TECHNISCHE INFORMATION

Datum: 17.09.2025
 TI: 1825
 Automatentyp/en: Siamonie
 Smart Serie

Neuer Motor Einbaumühle Smallmill

Bisherige Einbaumühle	Neue Einbaumühle

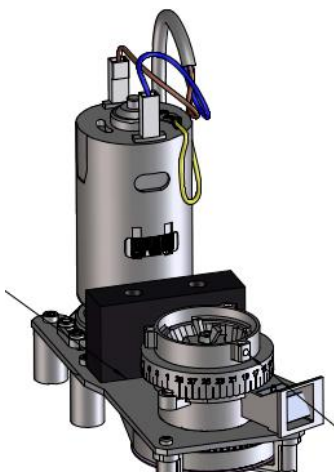
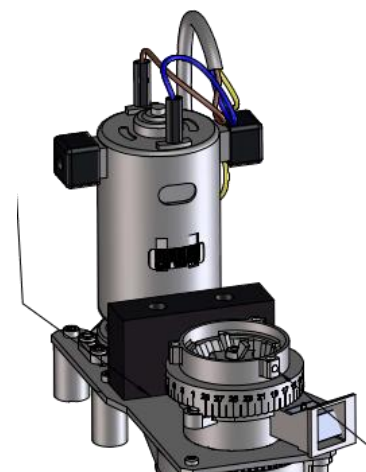
Zukünftig beziehen wir die Einbaumühle Smallmill der Siamonie Smart Serie mit einem neuen Motor.

Sowohl die nominellen Leistungsdaten des Motors als auch die Mahlleistung der Mühle selbst sind zum Vorgänger identisch. Die Mühle liefert somit das gleiche konstante Mahlergebnis.

Die neue Mühle ist an der geänderten Befestigung der Anschlussleitung zu erkennen.

Ab der Produktionswoche **KW 35/ 2025** mit der **Seriennummer 90569671** kommt die neue Einbaumühle in der Serie zum Einsatz.

Die Einbaumühle ist kompatibel und kann bei Bedarf im Ersatzteillfall unter den nachfolgenden Artikelnummern bestellt werden. Ein zusätzlicher Rüstsatz ist nicht erforderlich.

417 01 010 00	Einbaumühle Small Mill links vorm.
417 01 011 00	Einbaumühle Small Mill rechts vorm.
